# 廃止措置計画の変更概要について (JRR-4原子炉施設)

令和2年8月31日

国立研究開発法人日本原子力研究開発機構  
研究炉加速器技術部  
JRR-4管理課

廃止措置対象施設の敷地概要図

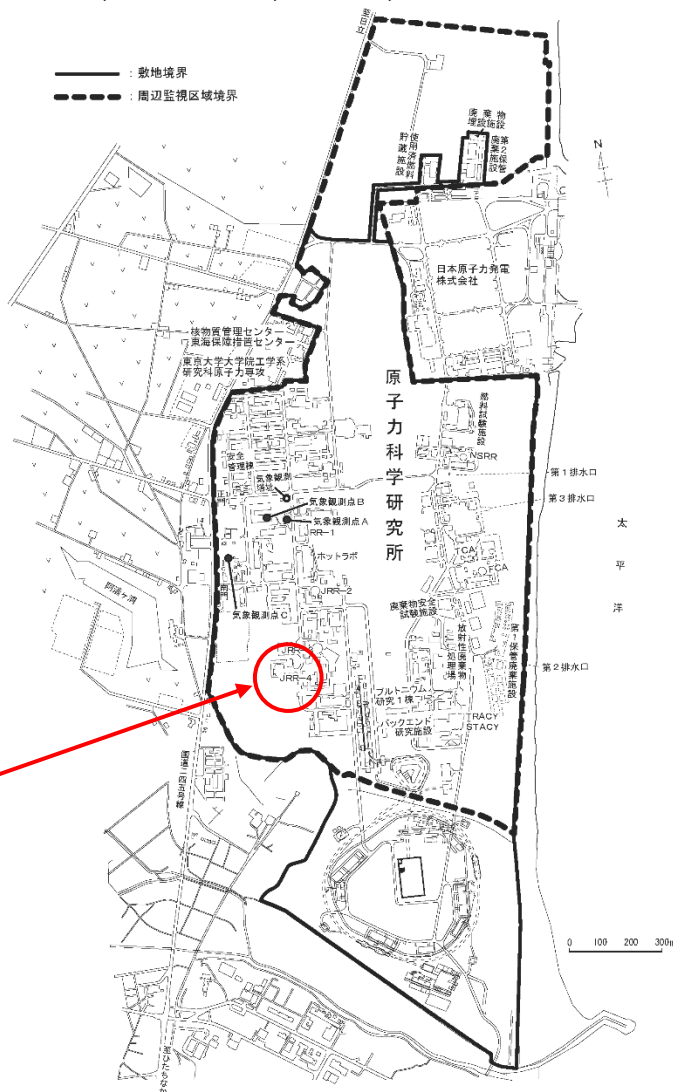
追加

JRR-2, TRACY, DCA, むつ同様

敷地内には、正門の南東約450mにJRR-2原子炉施設が設けられ、その周辺にはJRR-3(南約200m)及びJRR-4(南約300m)の各施設がある。また、正門の東約800mの海岸寄りの位置にNSRRが設けられている。この周辺にはTCA(南約300m)、FCA(南約350m)、STACY及びTRACY(南約900m)、並びに共通施設としての放射性廃棄物の廃棄施設である放射性廃棄物処理場(南約600m)の各施設がある。NSRRの北約1,000mには、第2保管廃棄施設及び使用済燃料貯蔵施設(JRR-3原子炉附属施設)がある。また、正門の東約250mには、気象観測塔址がある。
